工程指示 / 要求簡箋(E.I.)

工程指示編號：EI / 0608 / 19

工程名稱：觀塘裕民坊

工程項目：幕牆 室內收口鋁板碰口指示

1
 5010
 TYPICAL MULLION DETAIL
 CURTAIN WALL

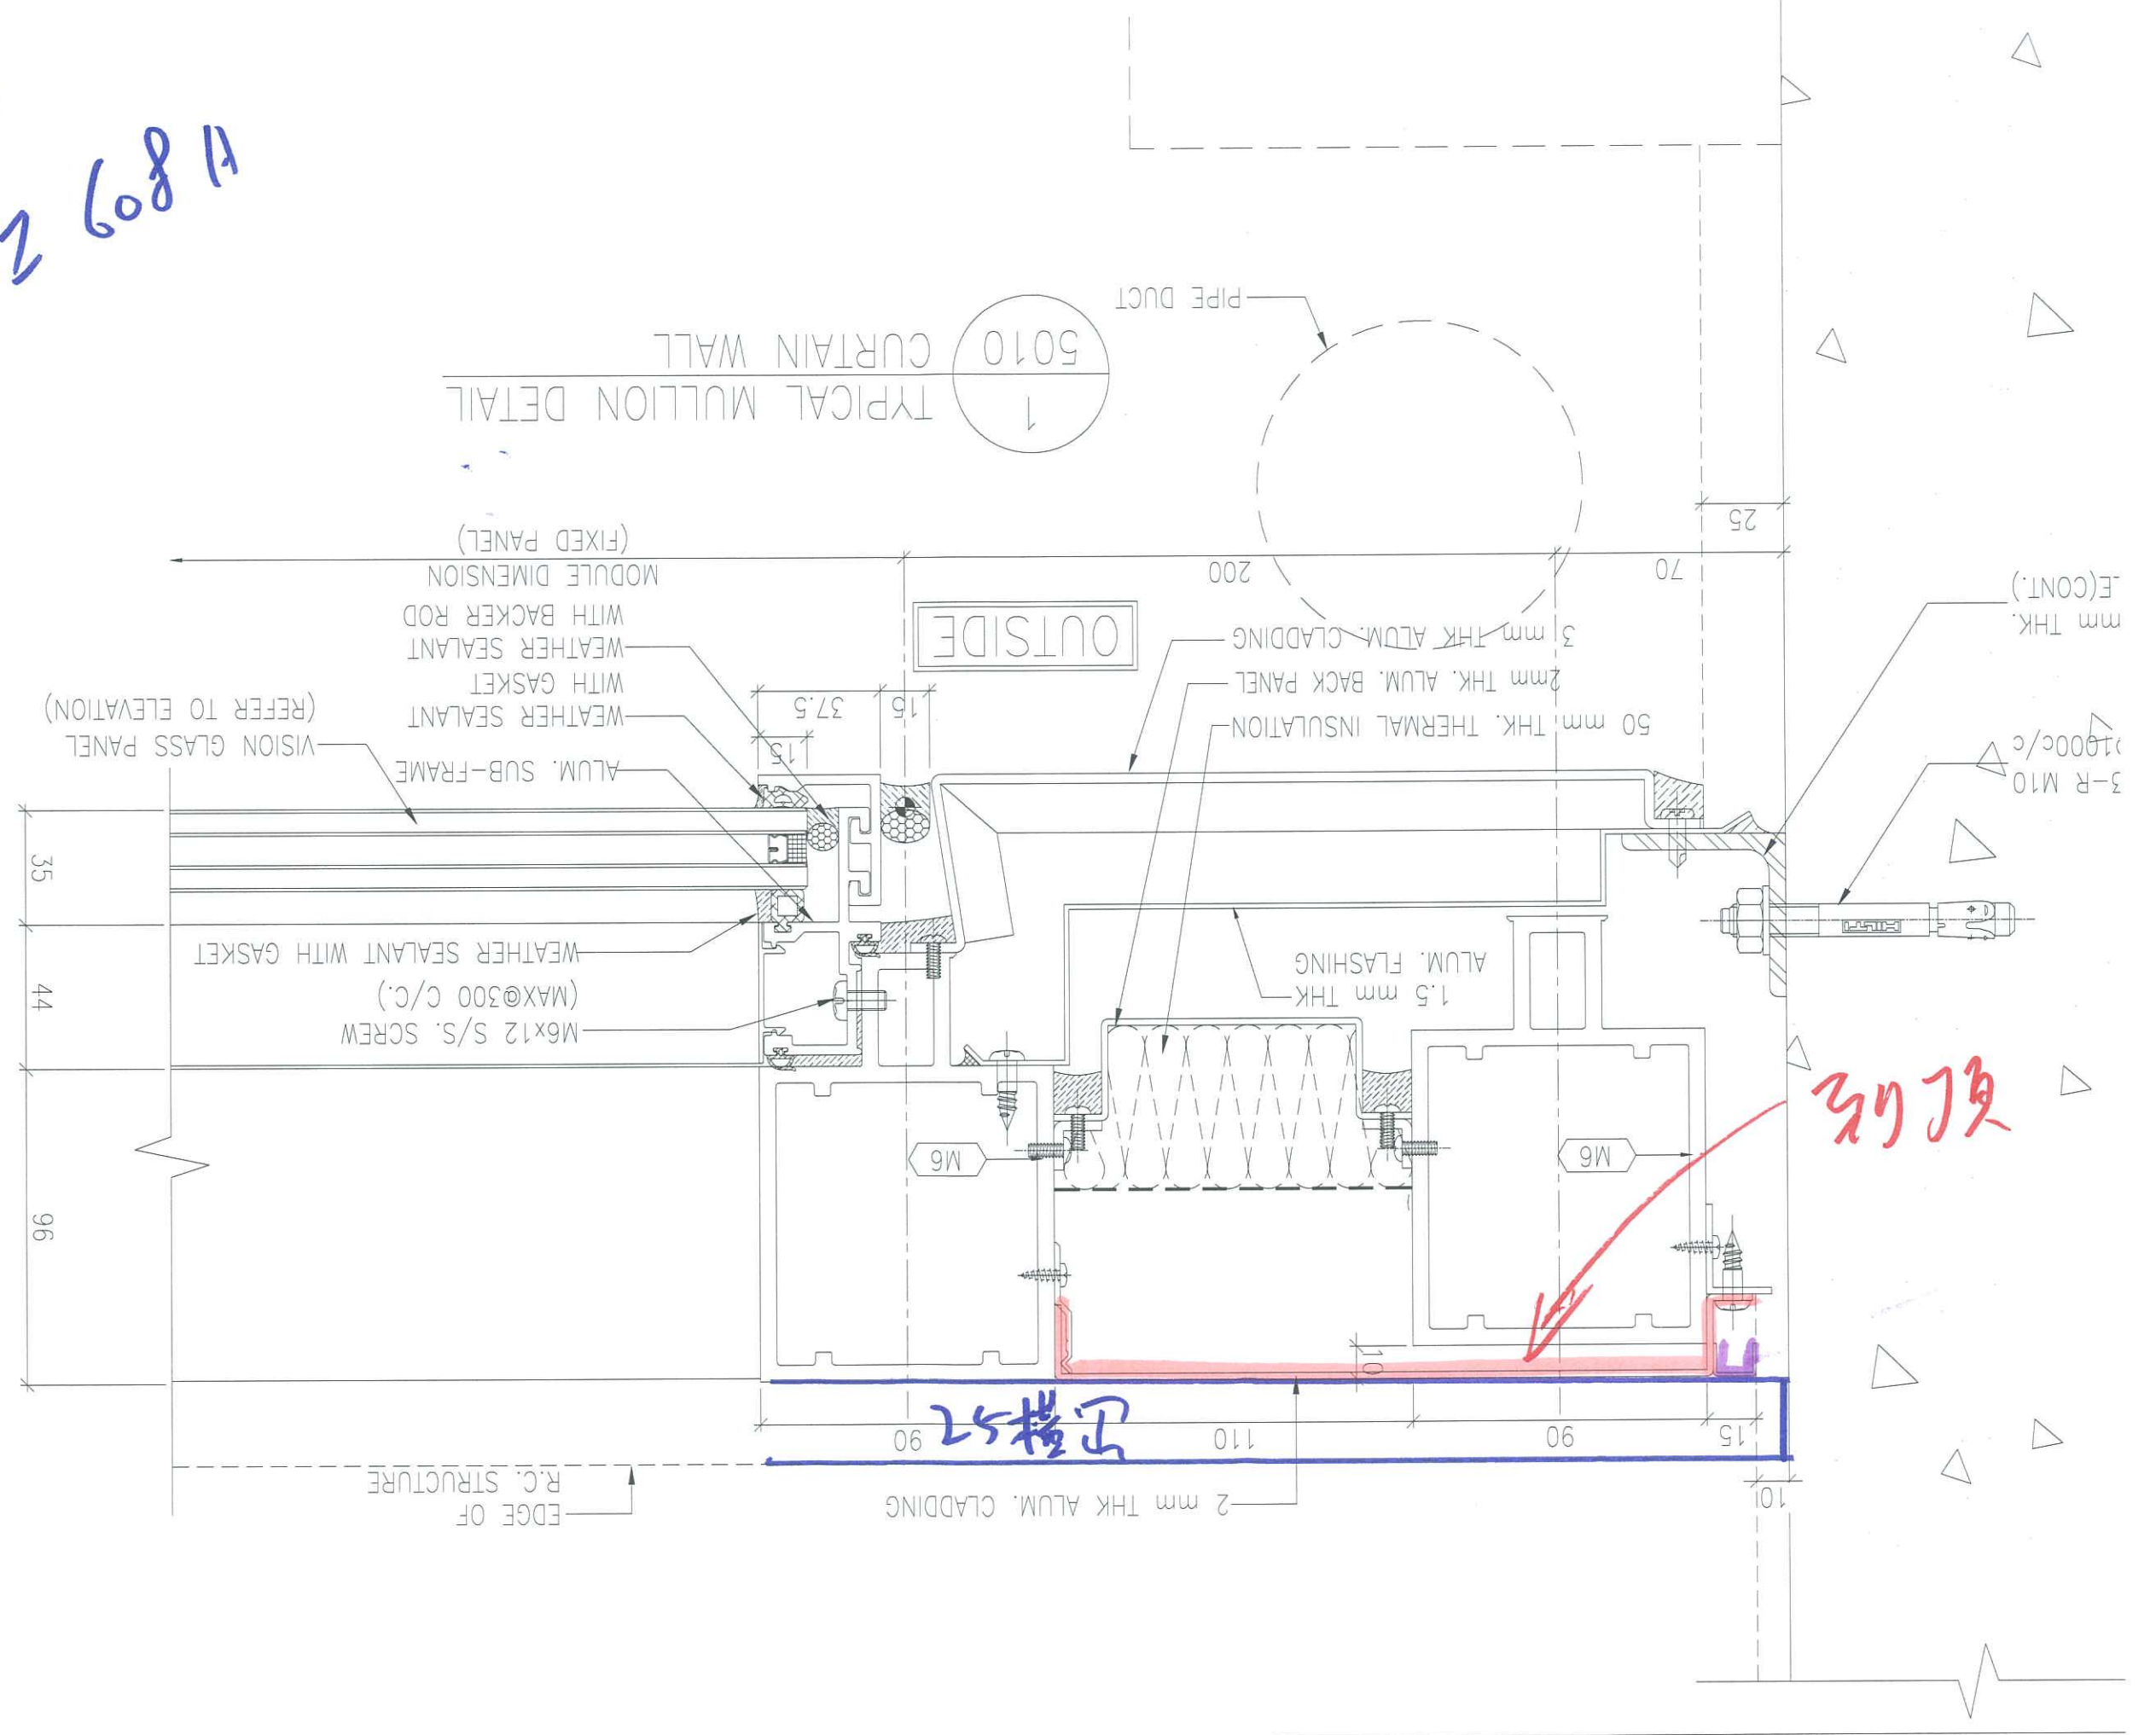
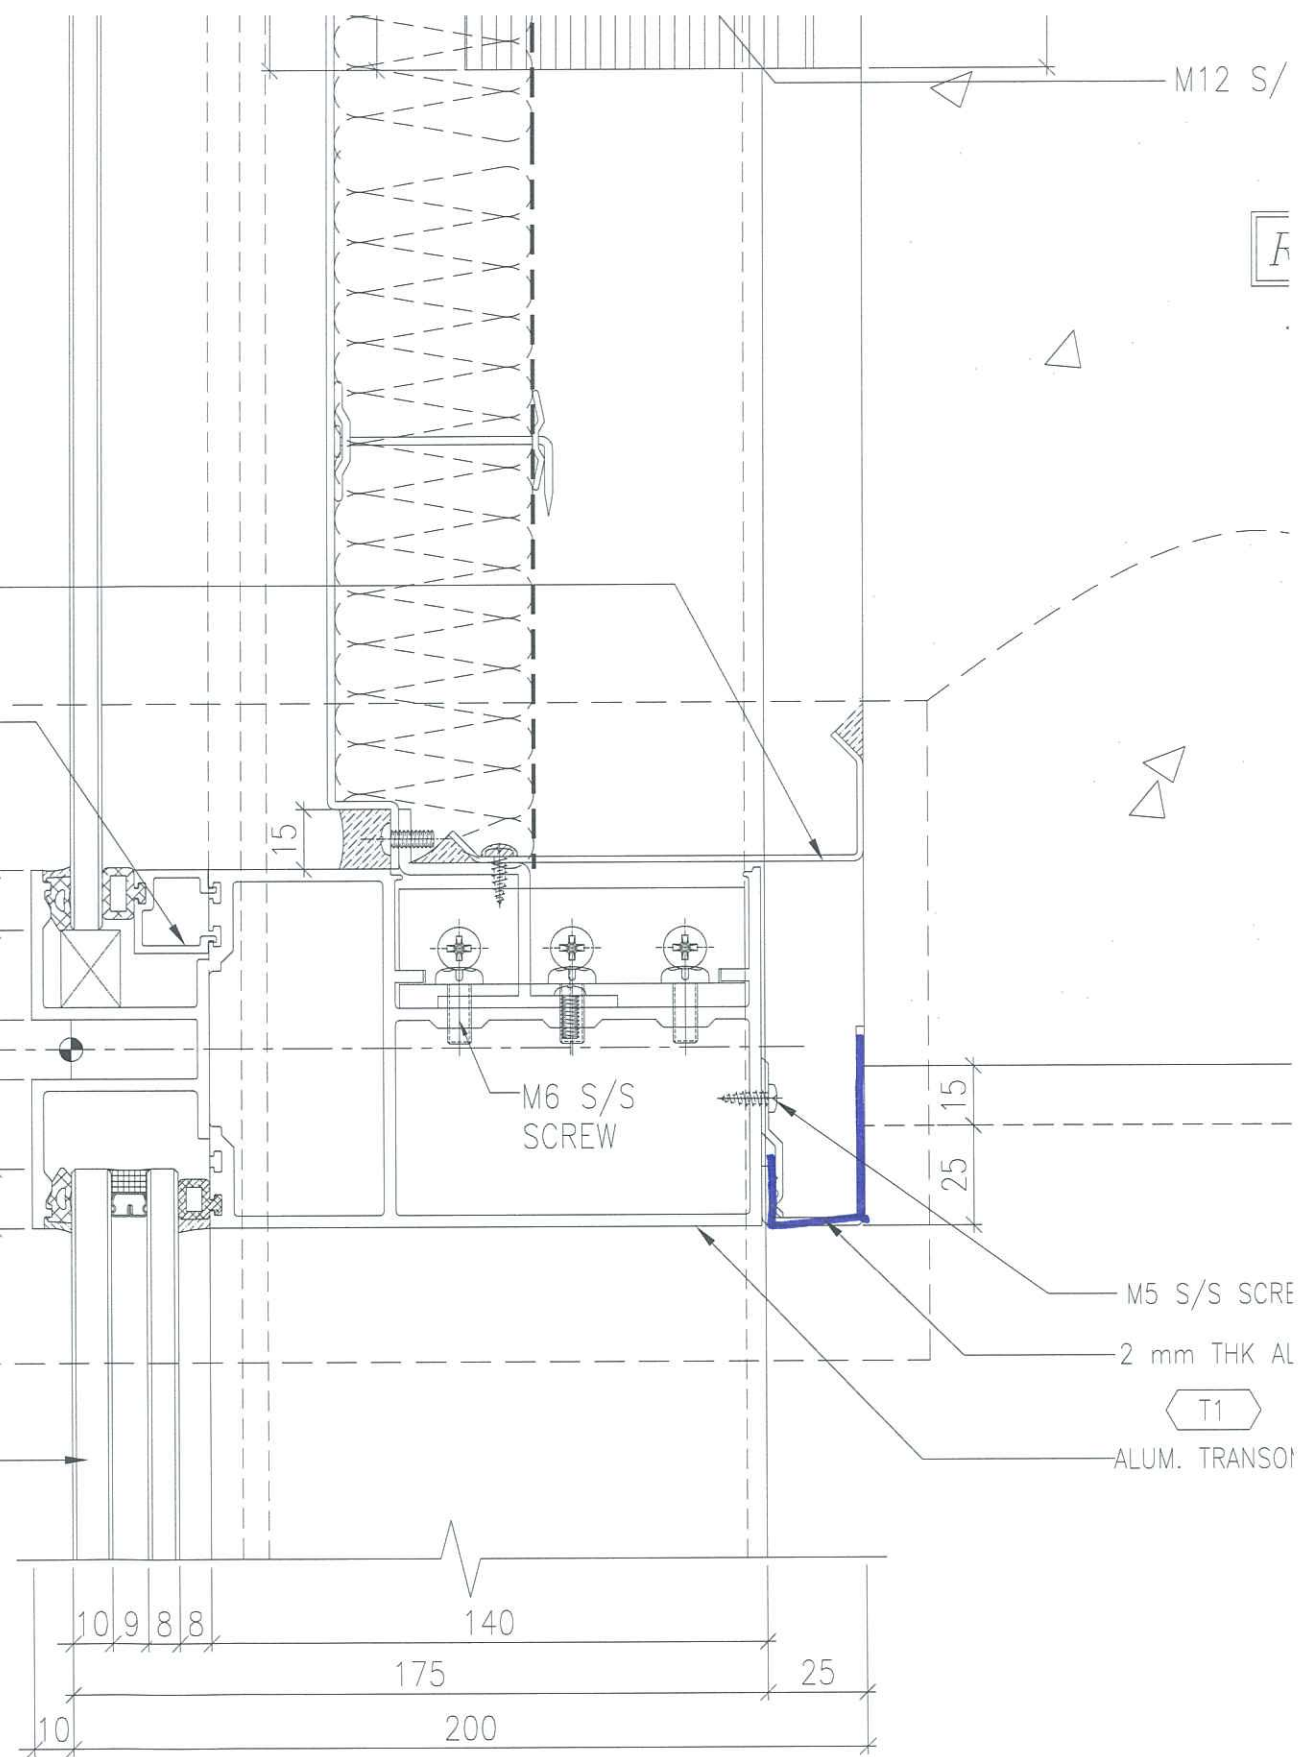
A 版: 仔企位室內收口，企身要到頂，橫向要貼齊牆邊

企料碰石矢牆--> 無 Z 字碼，無收口釘，只啣膠

間牆(石矢牆)--> 無 Z 字碼，無收口釘，只啣膠

間牆(75 磚牆)--> Z 字碼，有收口釘

永林：請按此拆室內鋁板加工圖。 謝謝！

TYPICAL TRANSOM DETAIL
CURTAIN WALL

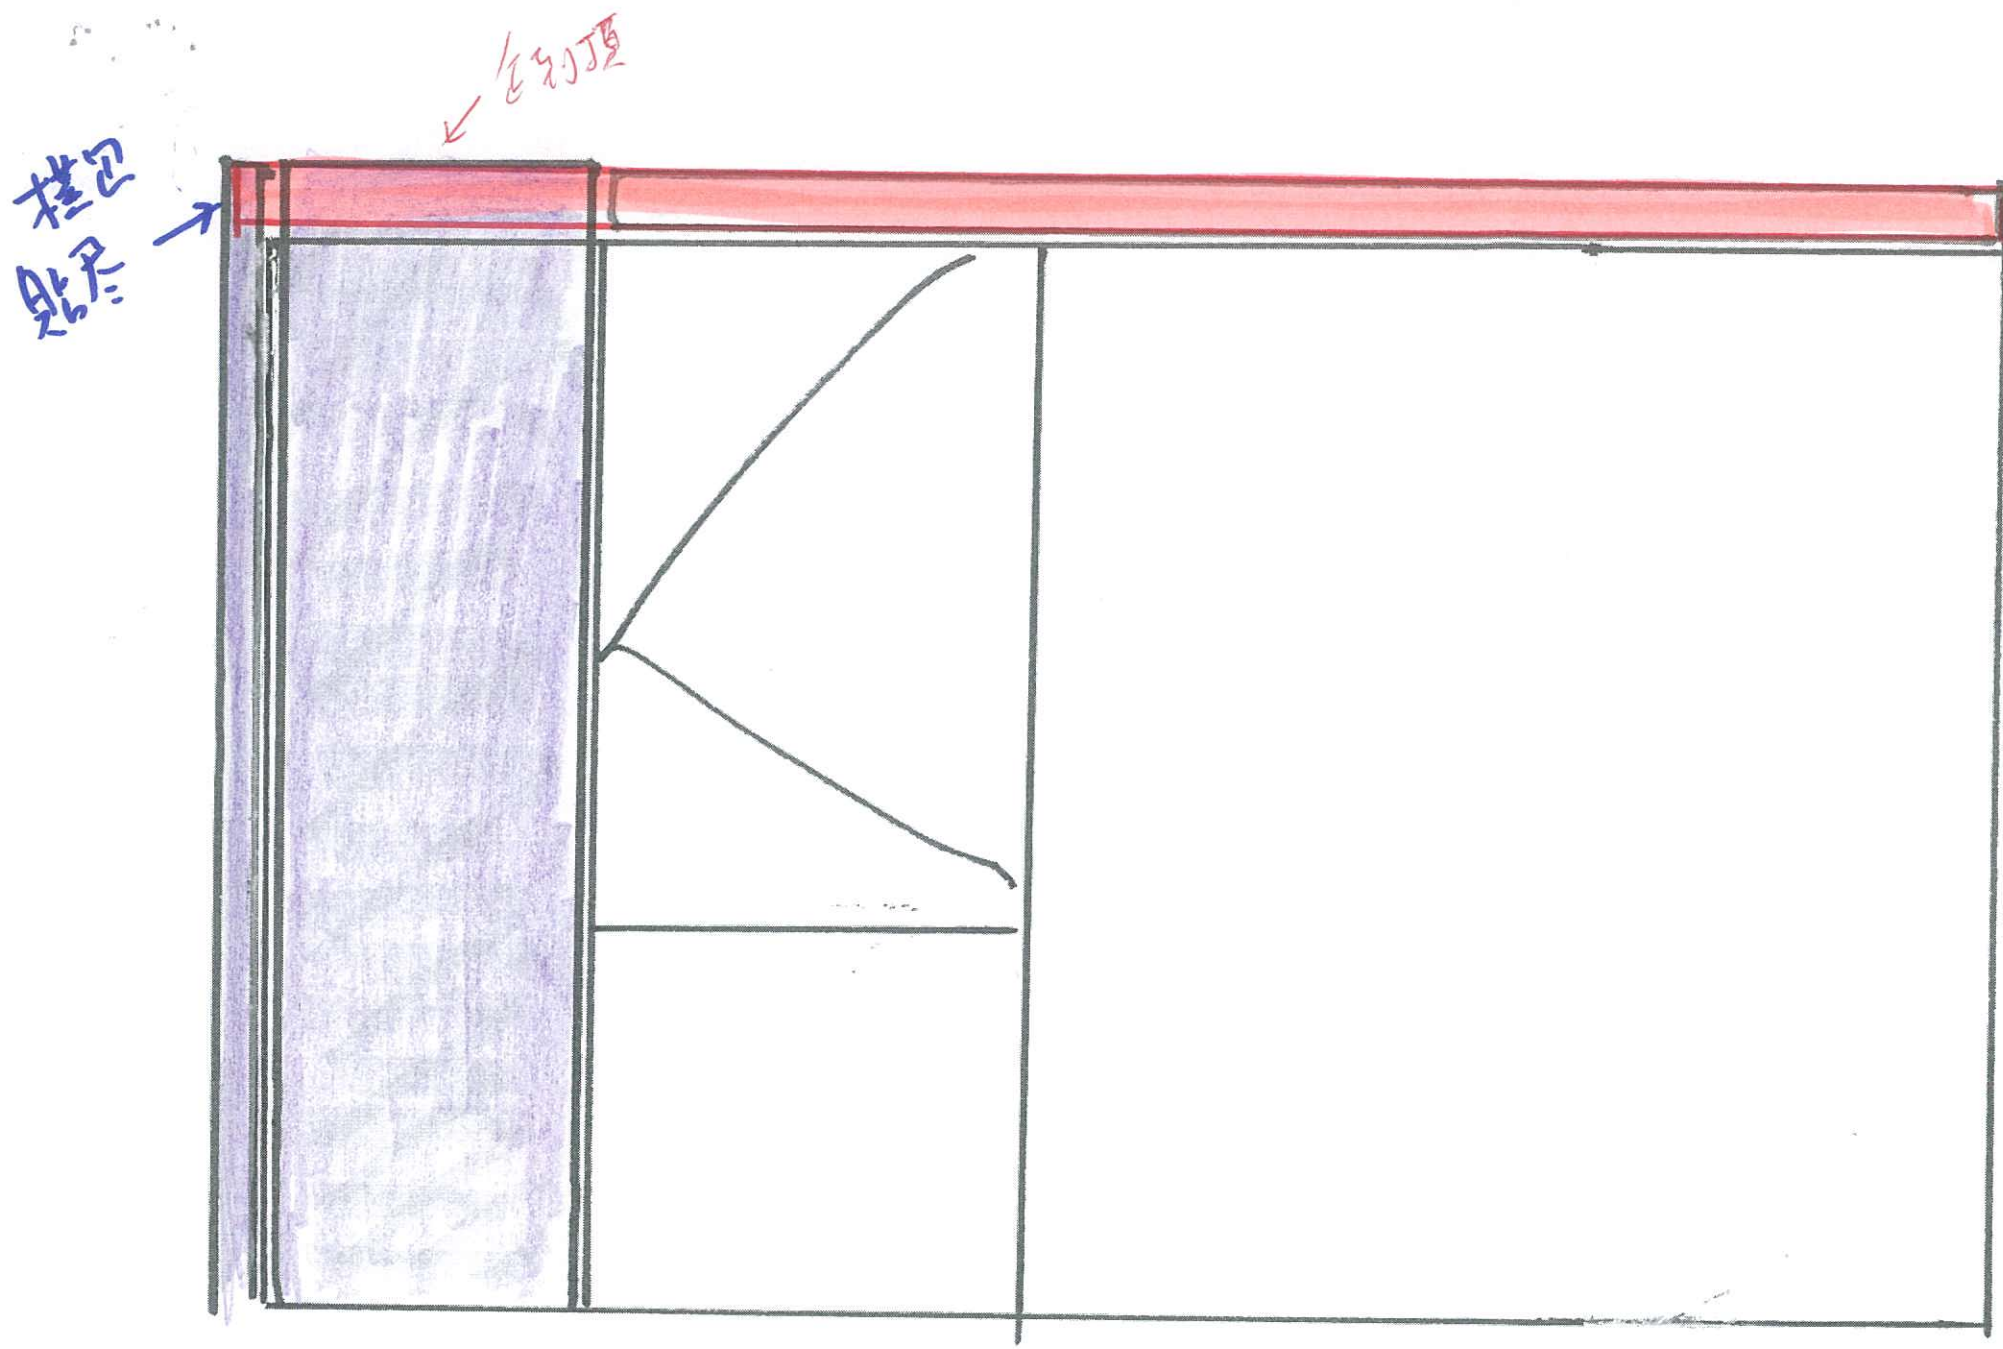
石矢牆 = 即膠
 中間磚牆 = $\frac{2}{5.13}$
 25匹
